## 改善箇所説明図

基準不適合発生箇所

室内から見た図

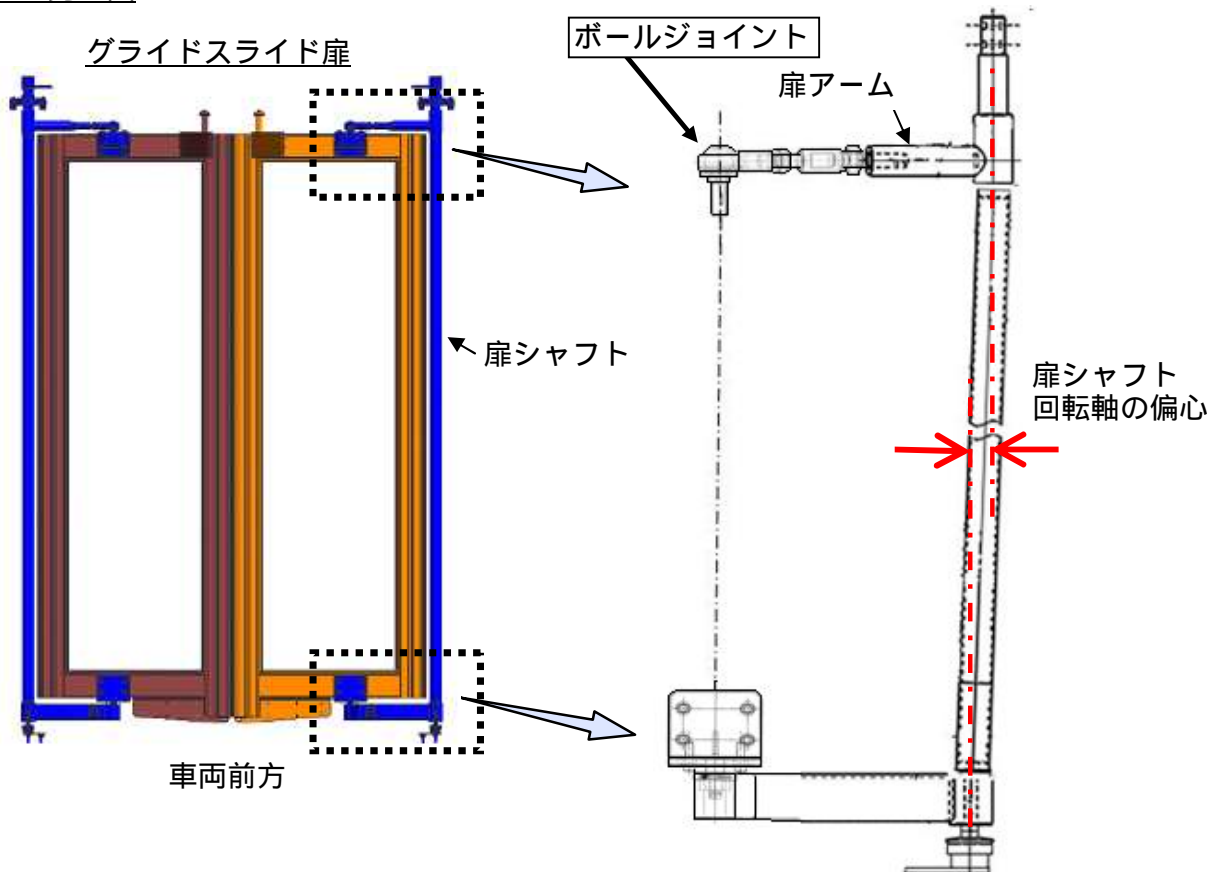
路線バスのグライドスライド扉において、扉シャフトの回転軸が偏心しているものがある。そのため、そのままの状態では扉の開閉を繰り返すと、扉アームのボールジョイント内部の潤滑が不十分となり、ボールジョイントが焼付き、最悪の場合、扉の開閉ができなくなるおそれがある。

全車両、扉シャフトの回転軸の偏心量を測定し、偏心量が基準を超えているものは、ボールジョイントを対策品に交換する。

識別：扉ブラケットに白色ペイントを塗布する。
